改善箇所説明図

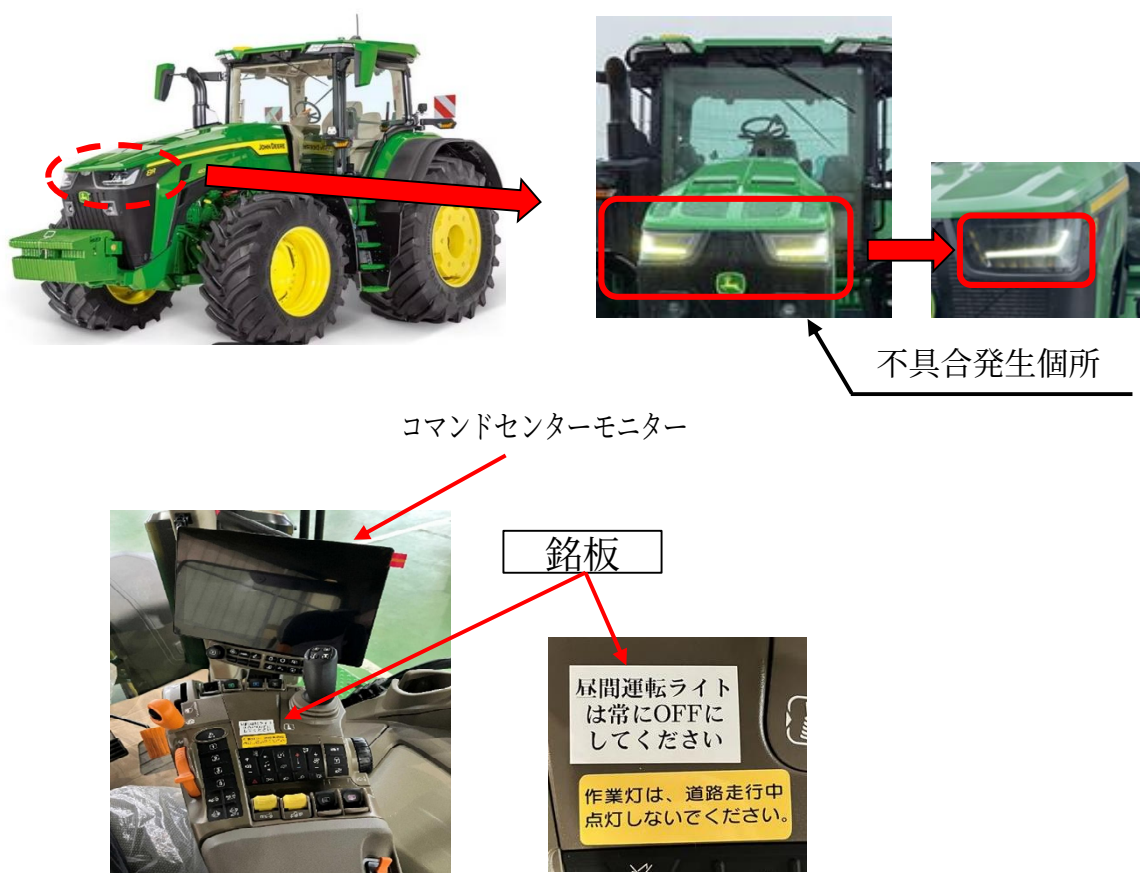
農耕トラクタにおいて、保安基準適合の認識が不足していたため、大型特殊自動車では備えることができない昼間走行灯が備えられており、保安基準に適合しない。

全車両、コマンドセンターモニターの当該灯火の設定をOFFに切り替える。
また、自動車ユーザー向けに以下のとおり周知する。

- ①昼間走行灯（国内販売機能名：昼間運転ライト）の設定をOFFにして使用するよう説明を行う。
- ②取扱説明書に昼間運転ライトを常にOFFとする旨の説明シールを貼付する。
- ③「昼間運転ライトは常にOFFにしてください」との注意銘板を運転席へ貼付する。

運転席左側に貼付されているシリアルナンバーラベルの横に No. 外-4181のステッカーを貼付する。
